CONSIGNE DE NAVIGABILITEdéfinie par la **DIRECTION GENERALE DE L'AVIATION CIVILE**

SN CENTRAIR**Planeurs type 101**

Aérofreins (ATA 27)

N° 101-16 Révision 4

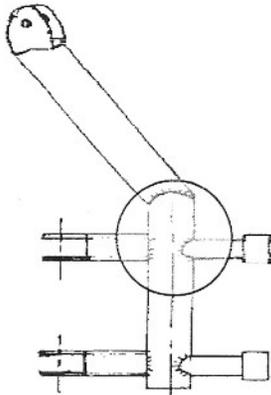
Le circuit de commande des aérofreins depuis la poignée jusqu'au bras d'aérofreins du fuselage est représenté ci-dessus. Un contrôle visuel minutieux de toutes les parties soudées et en particulier des parties encerclées doit être effectué, si besoin, à l'aide d'un miroir et d'une lampe et après nettoyage, afin d'y déceler un éventuel début de crique.

NOTA 1: Etant donné la difficulté éventuelle d'analyse des soudures du bras d'aérofreins (repérées sur le croquis ci-dessus) par des opérateurs n'ayant pas l'habitude de tels contrôles, nous demandons, par mesure préventive, de remplacer ce bras par la pièce \$Y57D pour les planeurs équipés de branchement manuel des commandes d'ailerons et d'aéro-freins et la pièce \$Y818E pour les planeurs équipés de branchement automatique de ces commandes. Ces pièces ont été renforcées par sécurité pour limiter le risque d'apparition de criques en cas de fortes surcharges en utilisation et équipent d'origine les planeurs depuis le N° de série 101A0628.

En cas de constatation de crique, prendre contact avec S.N. CENTRAIR pour l'informer du défaut constaté. Une réparation du planeur doit alors être réalisée avant tout nouveau vol.

bras d'aérofrein en arrière du cadre arrière de train

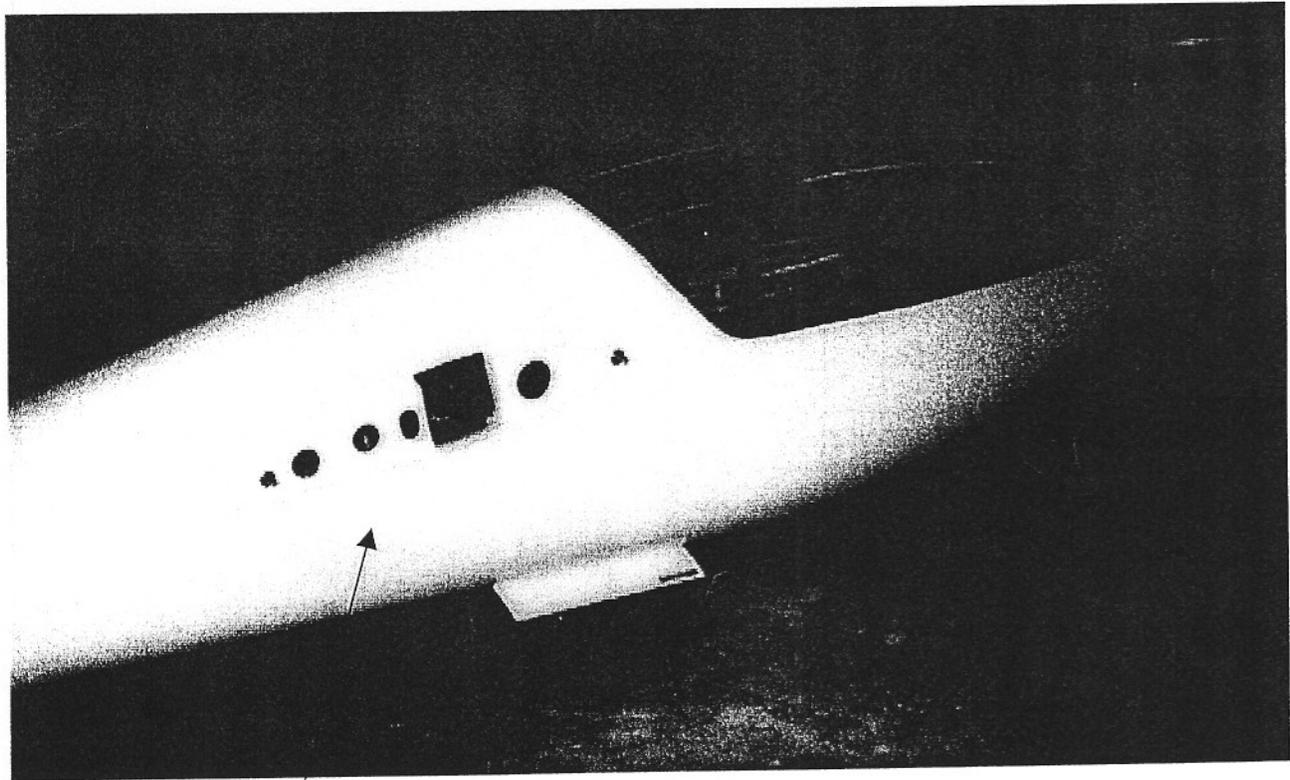
Localisation: le bras d'aérofrein à changer se situe dans le fuselage à l'arrière du cadre arrière de train.

Vis de fixation bras d'aérofreins sur support fixe

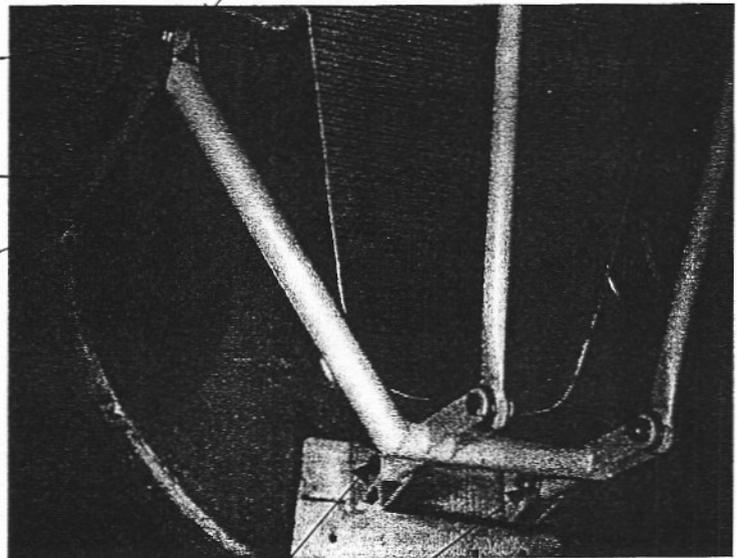
6 Démontez les 2 écrous "Nylstop" M6 et les 2 vis de fixation du bras sur ses supports fixes

7 Faire pivoter le bras autour de la biellette de commande pour donner accès à la vis de fixation de la bielle de commande sur le bras. Démontez l'écrou "Nylstop" M6 et la vis de liaison. Récupérez la rondelle et l'entretoise qui sont à réutiliser.
